ODPOWIEDZI NA PYTANIA DO SWZ – SERIA III

dot.: postępowania nr OPC/ZIL/2024/024

Przedmiot zamówienia: „Termomodernizacja budynku administracyjnego przy ul. Na Zaspę 57 w Gdańsku.

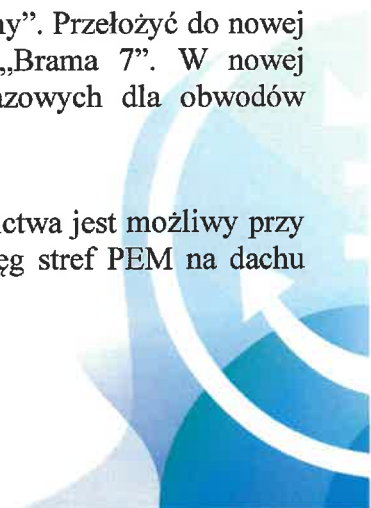
Wykonawca wnosi o uszczegółowienie informacji na temat sposobu zasilenia nowych bram garażowych. W ocenie Wykonawcy, informacje zawarte w OPZ w pkt. 3.3 Br. budowlana ust. 13 są wzajemnie wykluczające się cyt.:

- b) Wykonanie instalacji elektrycznej niezbędnej do funkcjonowania nowych bram po stronie Wykonawcy; obecne bramy nie posiadają napędu elektrycznego,
- c) Doprowadzenie zasilania elektrycznego z Rozdzielni głównej budynku do miejsc montażu 5 szt. bram po stronie Zamawiającego.

Zamawiający potwierdza sprzeczność zapisów w ust. 3.3 Br. Budowlana pkt 13 p. pkt b) i c) i otrzymują odpowiednio nowe brzmienie:

- b) Należy wymienić istniejącą rozdzielnicę 0,4kV „Wł. Prądu Bramy”. Przełożyć do nowej rozdzielni obecnie zainstalowane dwa wyłączniki „Brama 1-6” i „Brama 7”. W nowej rozdzielni należy zamontować dodatkowych pięć wyłączników 3-fazowych dla obwodów zasilających bramy 8, 9, 10, 11, 12.
